ENGIE PV PUY DE LA
BESSADE

Mémoire en réponse à l'avis de la MRAE

Projet de parc photovoltaïque
de Puy de la Bessade

**Avis délibéré de la Mission Régionale d'Autorité environnementale
de Nouvelle-Aquitaine
relatif au projet de parc photovoltaïque au lieu-dit Puy de la
Bessade dans les communes d'Égletons et de Darnets (19)**

Figure 36 : Schéma en coupe transversale d'une lisière pluristratifiée.

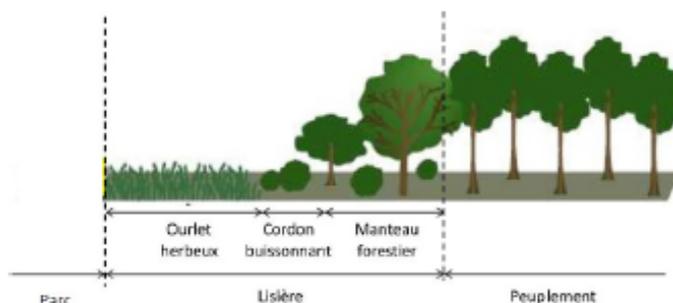
Le projet prévoit par ailleurs des lisières végétales sous forme de bandes de 30 mètres qui ceinturent les secteurs du parc afin de limiter l'ombrage des peuplements forestiers (figure 36 de l'étude d'impact page 381).

La MRAe recommande d'apporter des précisions sur l'aménagement des pourtours des quatre secteurs équipés de panneaux, en permettant de visualiser les emprises des différents dispositifs prévus (piste circulaire d'exploitation, clôture grillagée, bande externe de défense incendie, lisière pluristratifiée), ce que ne permettent pas à ce stade les documents graphiques présentés.

L'aménagement des pourtours des quatre secteurs du parc solaire est précisé en Annexe 1. Il y est détaillée, notamment par des coupes longitudinales, la succession des différents aménagements (panneaux photovoltaïques, pistes, clôture grillagée, zone de lisières pluristratifiées, zone défrichée, zone soumise à débroussaillage), sur l'ensemble du foncier sécurisé et du foncier sur lequel s'applique une servitude.

A partir de la clôture grillagée du parc s'applique un défrichement périmétral de 30m sur le foncier maîtrisé par le porteur du projet et ce, afin de limiter le risque incendie et de permettre une meilleure production électrique des panneaux photovoltaïques.

A partir de l'extrémité des panneaux photovoltaïques s'applique une Obligation Légale de Débroussaillage (OLD) périmétrale de 50m. La surface qui sera défrichée est donc « incluse » dans la surface concernée par les OLD.

Centrale photovoltaïque de Puy de la Bessade - Coupe longitudinale zone Nord

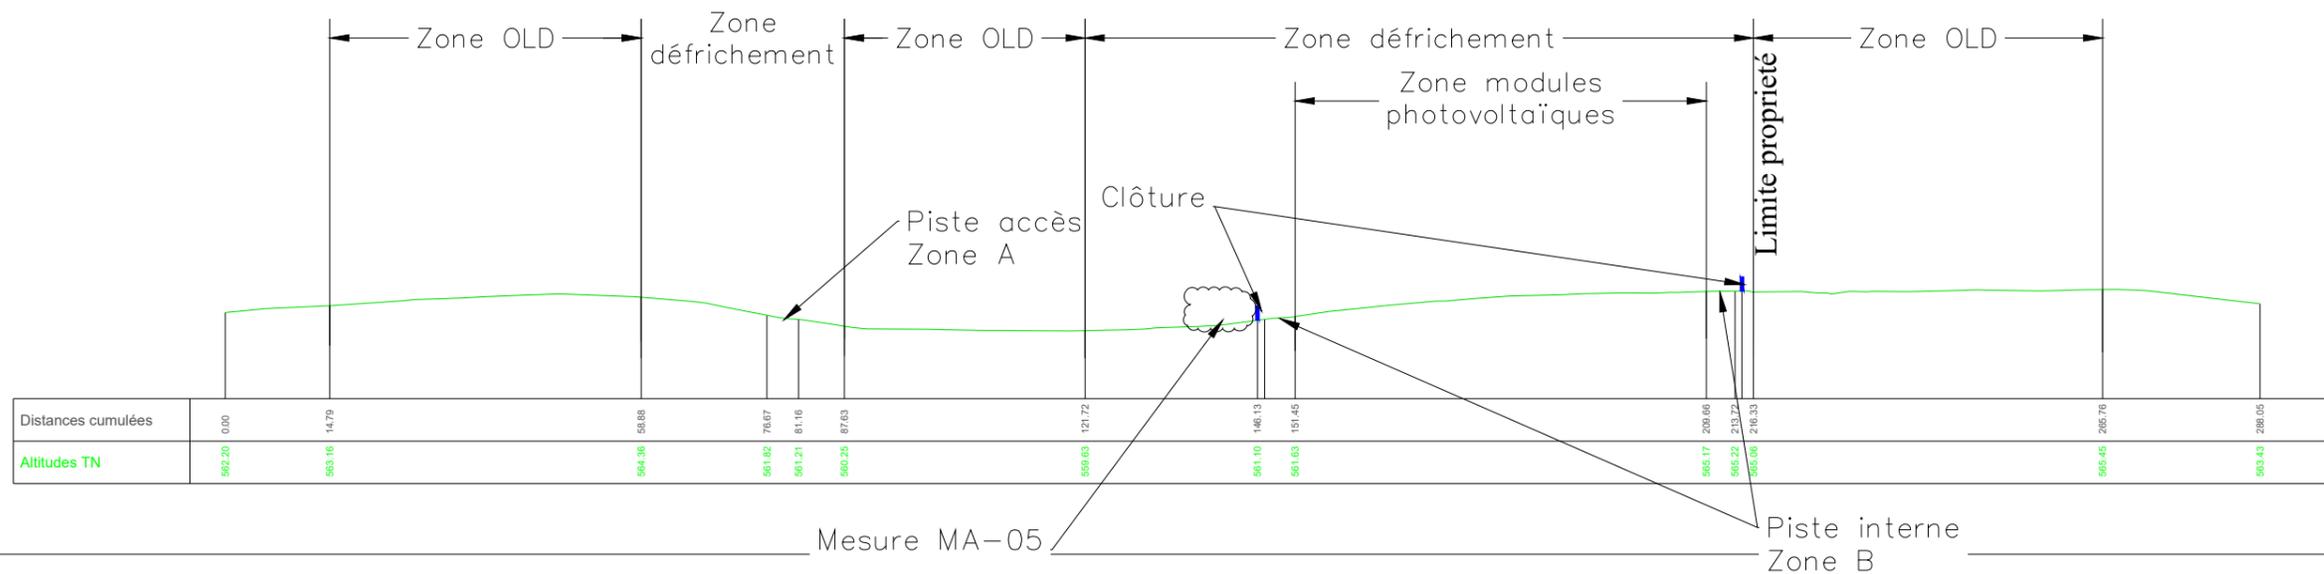
La MRAe recommande d'apporter des précisions sur l'aménagement des pourtours des quatre secteurs équipés de panneaux, en permettant de visualiser les emprises des différents dispositifs prévus (piste circulaire d'exploitation, clôture grillagée, bande externe de défense incendie, lisière pluristratifiée), ce que ne permettent pas à ce stade les documents graphiques présentés.

L'annexe 1 présente 2 coupes : l'un du secteur nord - soit le plus au nord du site - limitrophe de la route départementale RD1089 ; l'autre du secteur sud, comprenant les 3 entités photovoltaïques les plus au sud de la zone.

A partir de la clôture grillagée, les zones défrichées (soit sur un périmètre de 30m du foncier maîtrisé) autour des entités du parc seront utilisées comme de nouveaux couloirs de déplacement pour la faune, en diversifiant les milieux s'y développant (zonages de la végétation : prairie du parc, prairie ou ourlet en bordure extérieure du parc, buissons, fourrés/manteaux pré-forestiers) : ce sont des lisières pluristratifiées qui se présenteront comme suit : les 5 à 10 premiers mètres autour des entités du parc seront herbacés (ourlets) et les 10 à 20m mètres suivants serviront de cordons buissonnants et de manteaux forestiers, avant d'atteindre les zones boisées. Cette mesure est compatible avec les Obligations Légales de Débroussaillage.

Schéma 1. Facteurs d'émissions de CO₂/KWh du projet de parc solaire ENGIE PV PUY DE LA BESSADE

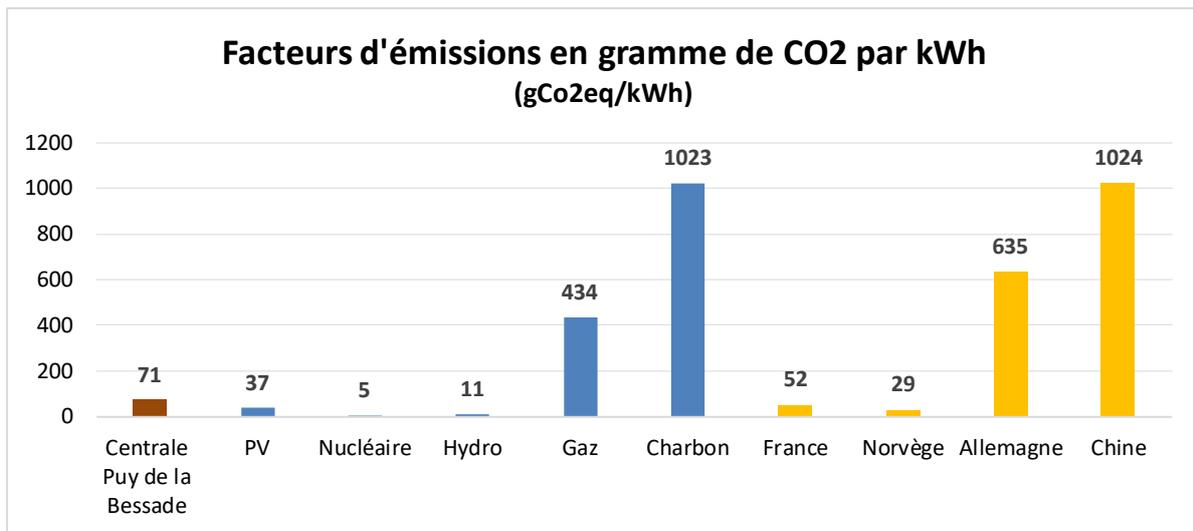
La MRAe recommande de présenter le bilan des émissions de gaz à effets de serre sur l'ensemble du cycle de vie en se référant au guide méthodologique de février 2022 (Ministère de la Transition Écologique) relatif à leur prise en compte dans les études d'impact⁵. Ce bilan pourra être l'occasion de démontrer que les choix réalisés sont optimaux.

Il en ressort que l'empreinte carbone du projet de parc solaire ENGIE PV PUY DE LA BESSADE, de sa construction à son démantèlement, est estimée à 23 536 tonnes équivalent CO₂ (teqCO₂).

Le parc solaire produira 12 290 MWh durant sa première année de fonctionnement (productible de 1 199 kWh/kWc) et 332 GWh en considérant une durée de fonctionnement de 30 ans.

La production électrique du parc solaire se substituera à d'autres moyens de production d'électricité, émetteur de gaz à effet de serre. D'après une étude réalisée par Artelys prenant en compte l'évolution du mix électrique français à horizon 2035, l'énergie photovoltaïque injectée viendra directement ou indirectement en remplacement de production thermique à hauteur de 52% et nucléaire à 48%, générant ainsi en moyenne 270 grammes de CO₂ par kWh (geqCO₂/kWh).

Ainsi, le parc solaire ENGIE PV PUY DE LA BESSADE permettra une économie de 199,2 grammes de CO₂ par kWh injecté sur le réseau soit, sur une durée de vie estimative de 30 ans, un total de 66 159 tonnes de CO₂ évitées (économie 2 205 teqCO₂/an).

En l'espace de 7,9 années, le parc solaire aura remboursé sa dette carbone.
